COMMISSION ROYALE DES MONUMENTS ET DES SITES  
KONINKLIJKE COMMISSIE VOOR MONUMENTEN EN LANDSCHAPPEN

Bruxelles, le 18/11/2021

**Objet : SCHAERBEEK / EVERE. Périmètre comprenant le site ferroviaire délimité par la rue Auguste De Boeck, l'avenue Léopold III et le clos de l'Oasis, le boulevard Général Wahis, les avenues Gustave Latinis et Charles Gilisquet ainsi que l'avenue H. Conscience. Examen du projet de Plan d'Aménagement Directeur (PAD) « Josaphat » et de son RIE. Avis de la CRMS.**

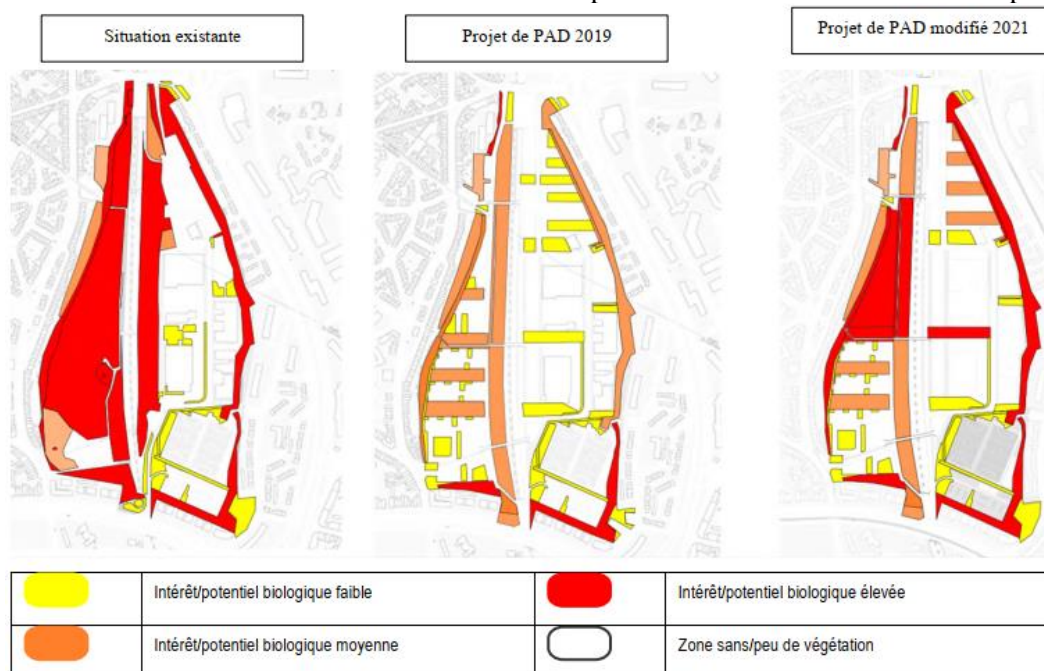
Après examen, la CRMS s'étonne que la réponse proposée dans le projet amendé de PAD, soit de maintenir des constructions sur la partie de la friche à l'ouest du chemin de fer, qui est celle qui présente la plus grande valeur en termes de biodiversité. Elle estime par ailleurs que les nouveaux aménagements et changements apportés aux espaces verts et différents « parks » (*talusparks*, *spoorpark*, *wadiparks*...), ne sont pas suffisamment conséquents et ne répondant dès lors pas de manière satisfaisante aux remarques formulées par la CRMS dans son premier avis, ni aux **ambitions et principes du PAD qui se veut durable, écologique et à hauteur du défi climatique, ni à ceux qui avaient été avancées par le PRDD pour la zone Josaphat**<sup>3</sup>.

Si la création du « *biopark* » est une étape dans la bonne direction, la CRMS s'interroge en effet sur la pertinence d'une zone « à haute valeur écologique » aussi restreinte et accessible. **L'important niveau de biodiversité actuel ne pourra être conservé et préservé que si de vastes espaces verts, inaccessibles, sont maintenus.** Ces espaces seront nécessaires pour compenser la perte de biodiversité dans les espaces verts dédiés à être intensivement utilisés comme le « *spoorpark* ».

La CRMS préconise dès lors de revoir le développement du quartier en prenant en considération l'état actuel réel existant de la biodiversité, et de **tirer davantage parti des caractéristiques naturelles et paysagères du site**. Les zones au score de biodiversité le plus élevé devant au minimum être préservées.

\* **Déplacer le « biopark » sur la zone à la plus haute valeur biologique et en faire une zone non accessible afin d'y préserver réellement la biodiversité.** Complémentairement, une plus grande zone « biopark » non accessible devrait être envisagée sur la partie de la friche à l'ouest du chemin de fer, quitte à revoir les gabarits des constructions sur la partie est.
